INFORME TECNICO DE FISCALIZACION AMBIENTAL

DEFENSAS FLUVIALES RIO ACONCAGUA

DFZ-2017-553-V-RCA-IA

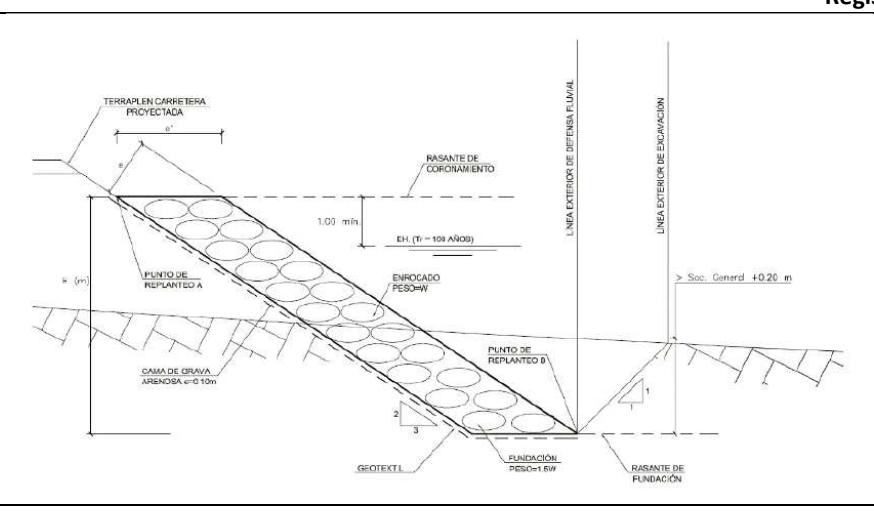
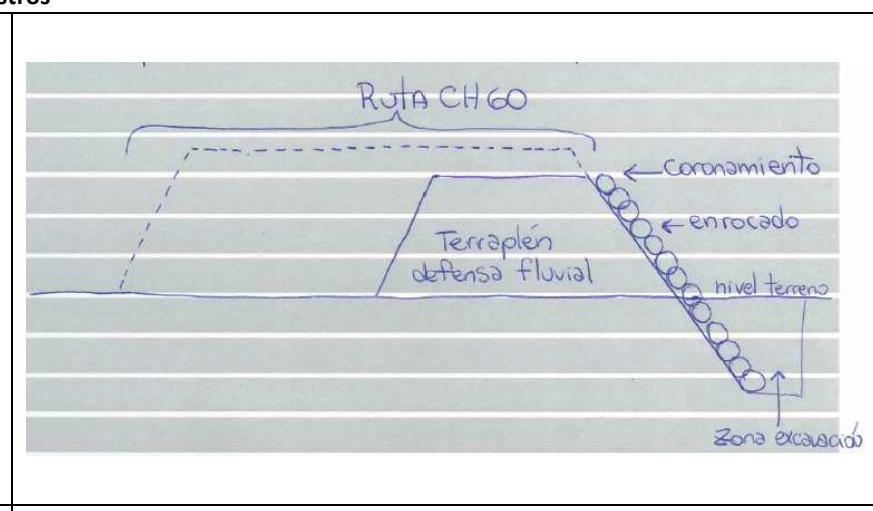
- g. Del recorrido general por el tramo 6 de las defensas fluviales, se apreció que la construcción de las defensas de dicho tramo se ejecuta en forma simultánea a los trabajos de construcción de la ruta 60 CH.

Figura 7.

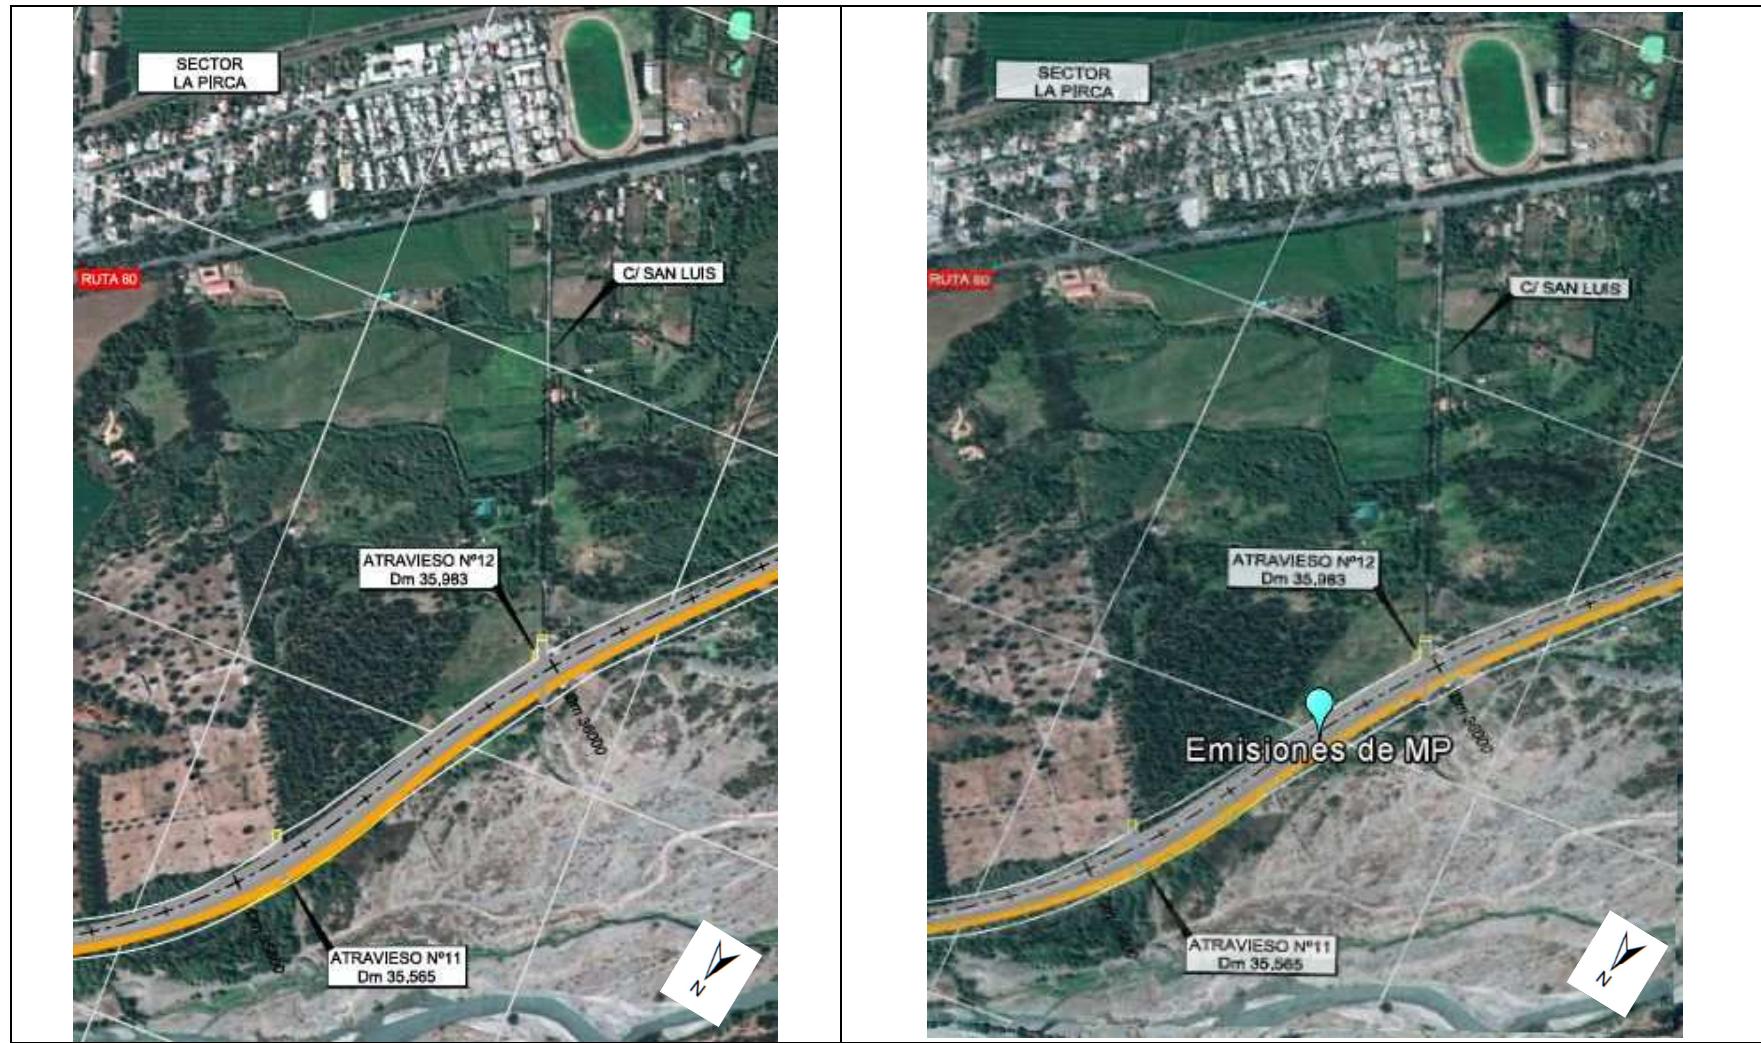
- c. En el sector La Pirca (Dm 35.000-36.000), habiéndose constatado la humectación del terraplén en el trayecto recorrido, se observó emisión de material particulado desde el terraplén por tránsito de un camión (Fotografía 2 y Figuras 7-8) y desde el talud en zonas que aún no tienen enrocado (Fotografía 3 y Figuras 7-8), al interior de la faja fiscal.

Gráfico 1

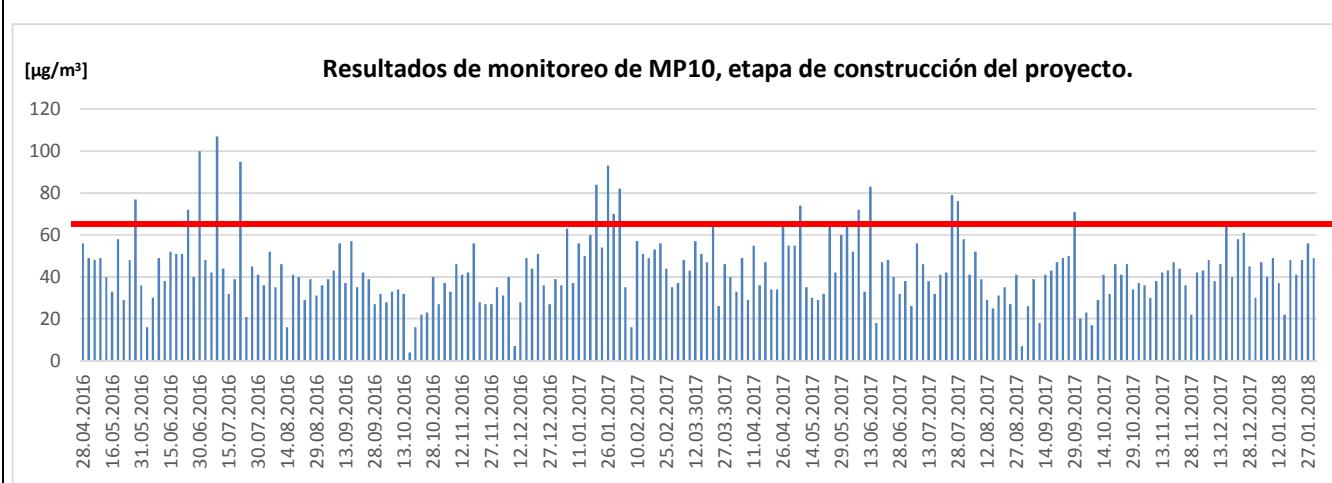
- Considerando que la estación Lo Campo de la red de monitoreo de la Fundición Chagres en Catemu es la más cercana³ a la estación Panquehue establecida en la RCA N°80/2015 y tomando como referencia que para el trienio 2015-2017 se registró en la estación Lo Campo un valor de línea de base de 63 [$\mu\text{g}/\text{m}^3\text{N}$] como concentración de 24 horas de MP10⁴, se efectuó análisis de los datos de MP10 obtenidos en la estación Panquehue, constatándose que el 26 de abril de 2017, día de la inspección encomendada por la SMA, en dicha estación se registró una concentración de 64 [$\mu\text{g}/\text{m}^3\text{N}$] que supera al valor de línea de base (Gráfico 1), de lo cual es posible observar que la aplicación de la medida de humectación ese día no logró controlar de manera efectiva la emisión de material particulado generada por la construcción del proyecto Panquehue, en concordancia con los hechos constatados en terreno y descritos en b), c) y d).

- Teniendo presente el valor de línea de base señalado en el punto anterior, se efectuó análisis al resto de los datos de MP10 obtenidos en la estación Panquehue durante toda la etapa de construcción, constatándose que en 18 días el valor de línea de base de referencia fue sobrepasado por las concentraciones de MP10 en la estación Panquehue (Gráfico 1). En virtud de lo anterior, es posible inferir que la aplicación de la medida de humectación no logró controlar la emisión de material particulado generada por la construcción del proyecto, de modo de no superar el valor de línea base considerado como de referencia.

Figura 23

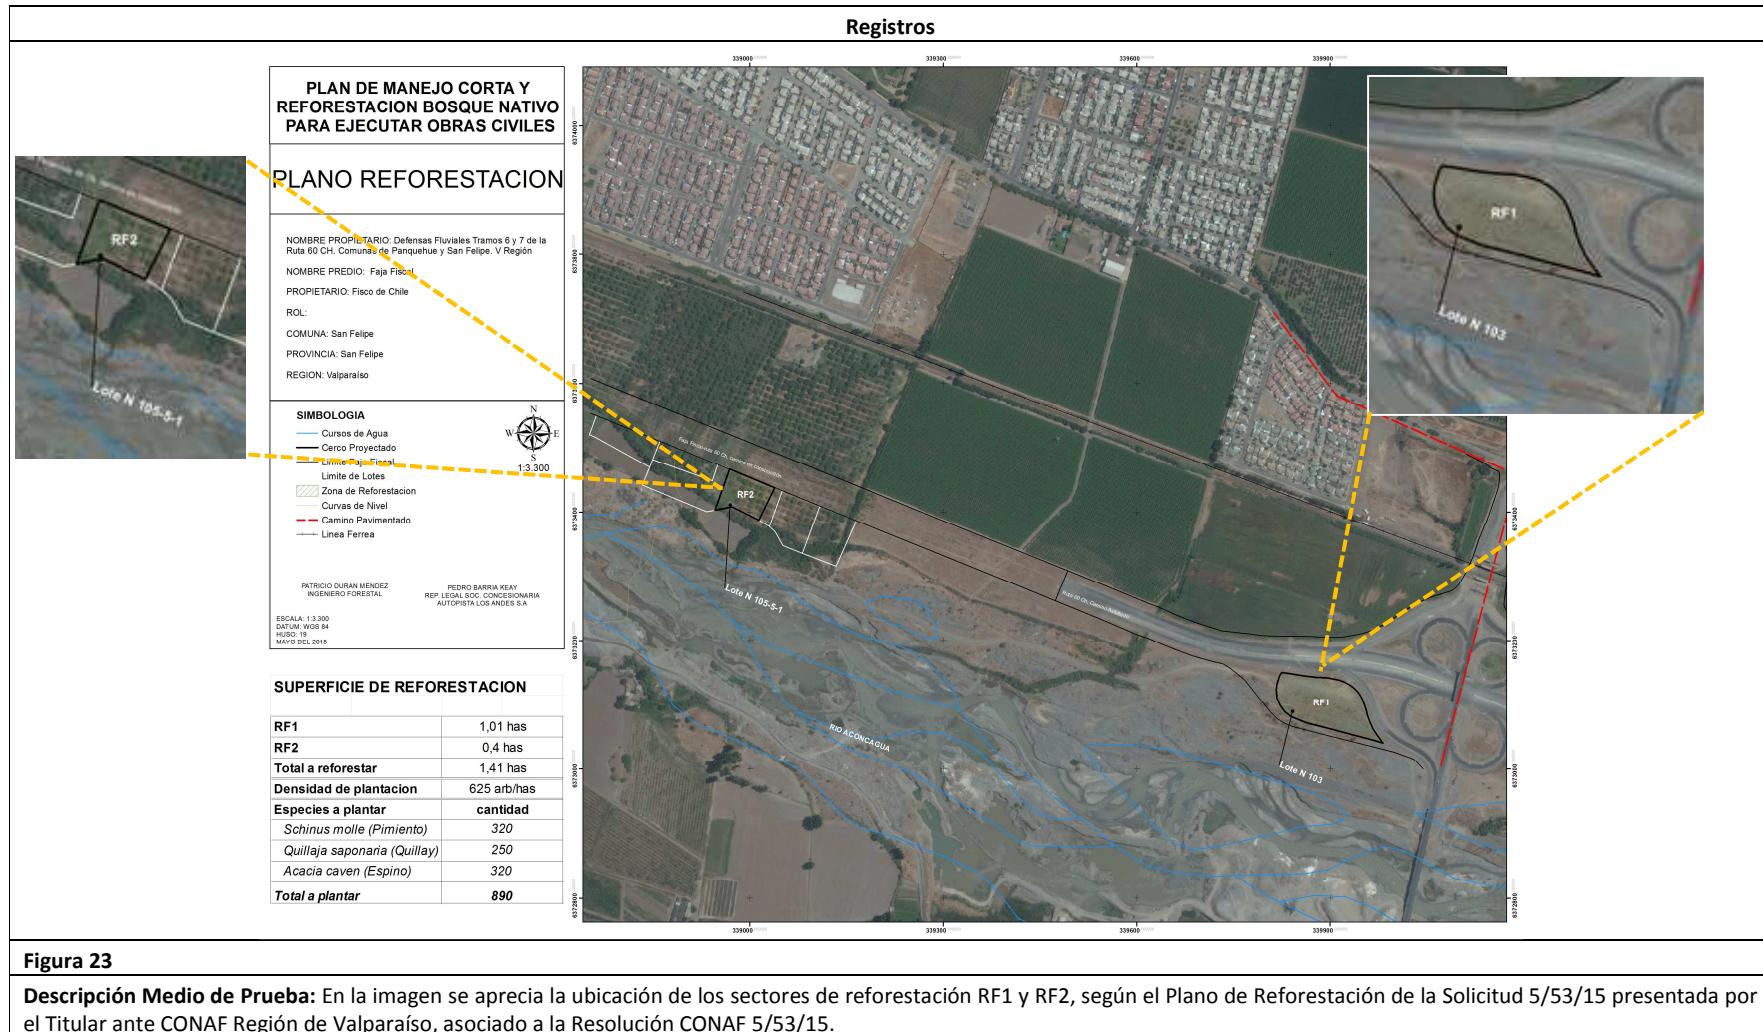
- a. En inspección ambiental realizada por CONAF Región de Valparaíso el 27 de abril de 2017, se visitaron las dos áreas de reforestación comprometidas en el plan de manejo correspondiente al PAS 148 de la RCA N°80/2015, en relación a la Ley N°20.283.
- b. Mediante ORD N°30 del 5 de octubre de 2017, CONAF Región de Valparaíso remitió a la SMA Reporte Técnico (Anexo 6), en donde se constatan los siguientes hechos asociados a la Resolución CONAF 5/53/15:
 - En el área de reforestación RF1 se constató que la reforestación no fue ejecutada (Figuras 23-24 y Fotografías 21-22).
 - En el área de reforestación RF2 se constató que la reforestación no fue ejecutada (Figura 23 y 25, Fotografías 23-24).
 - Al momento de la inspección, el área de reforestación RF2 estaba siendo utilizada parcialmente para el acopio de tierra y piedras (Fotografía 23).

Figura 27.

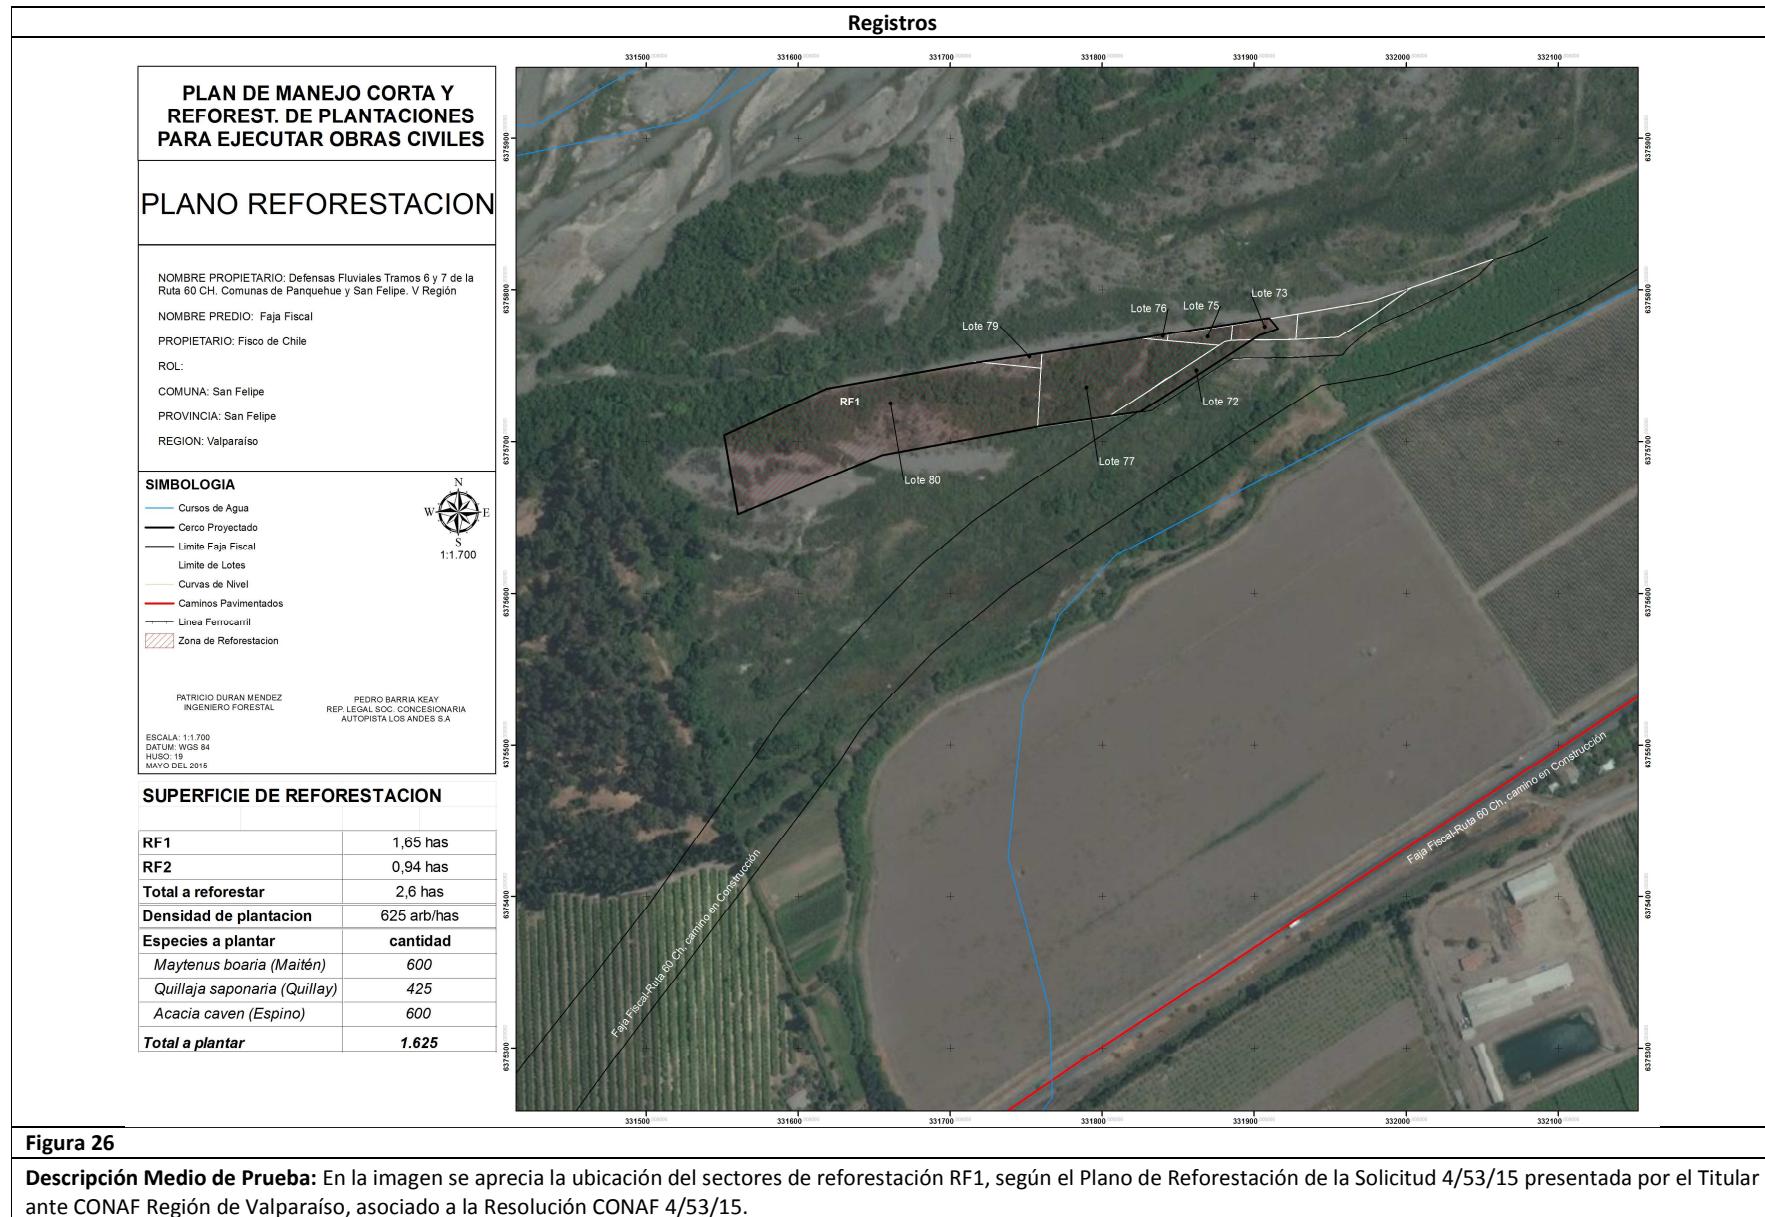
- En el área de reforestación RF1 se constató que la reforestación no fue ejecutada (Figuras 26-27 y Fotografías 25-26). Además, en esta área se constató que el Titular realiza faenas de chancado.

Figura 30

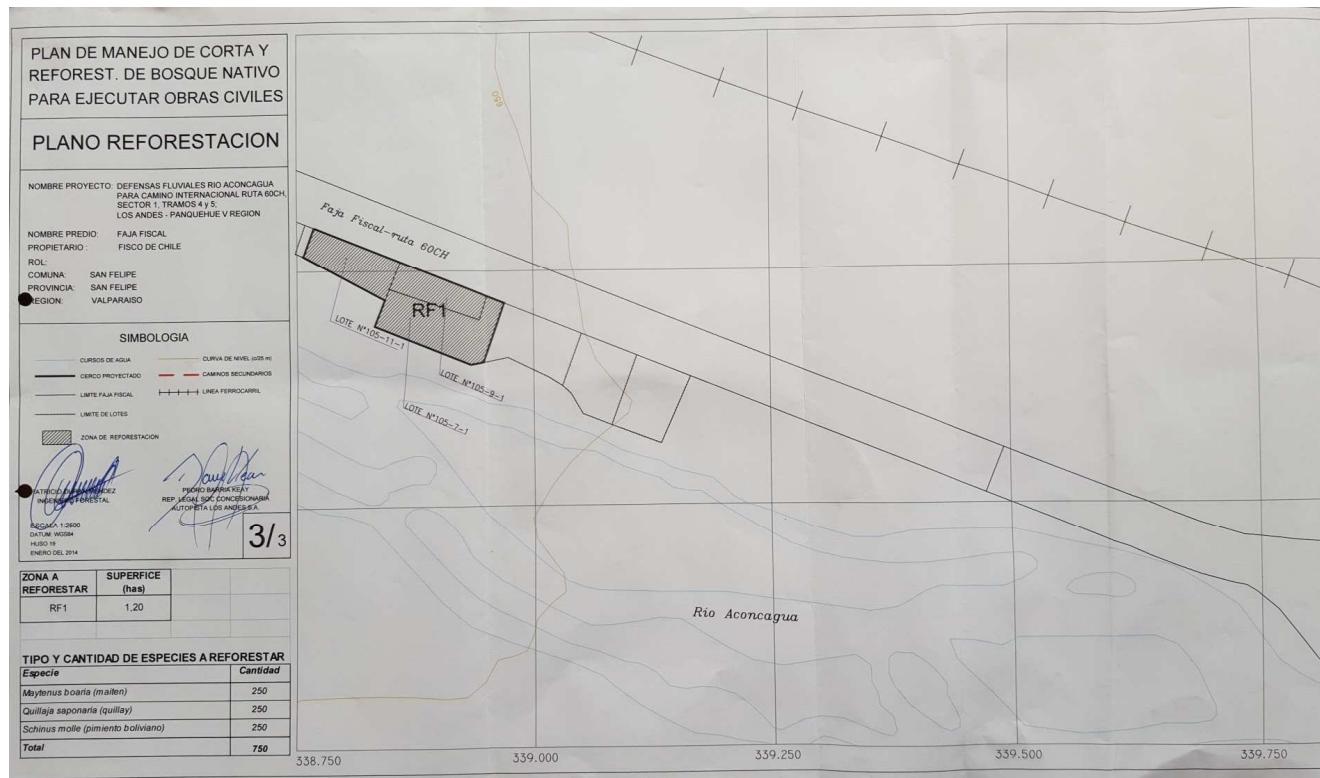
- En el área de reforestación se constató que la reforestación no fue ejecutada (Figuras 30-31 y Fotografías 29-31).
- En su reporte, CONAF precisa que originalmente se dio conformidad al PAS 102 por un total de 16,53 ha, de las cuales se aprobó un Plan de Manejo de Obras Civiles por sólo 0,18 ha mediante Resolución 1553/R/V del 18 de julio del 2008, quedando pendiente el resto de la superficie; y que posteriormente con la entrada en vigencia de la Ley N° 20.283/2008 sobre recuperación del bosque nativo y fomento forestal, y en virtud de reiniciarse las obras del proyecto, se aprobaron nuevos planes de manejo en virtud del nuevo marco legal, para aquellas áreas que se encontraban aprobadas en la RCA N°261/2007, como es el caso del segmento correspondiente a la Resolución CONAF N°2/PM-53/14.
- En el área de reforestación se constató acopios de tierra, piedras y materiales de construcción.
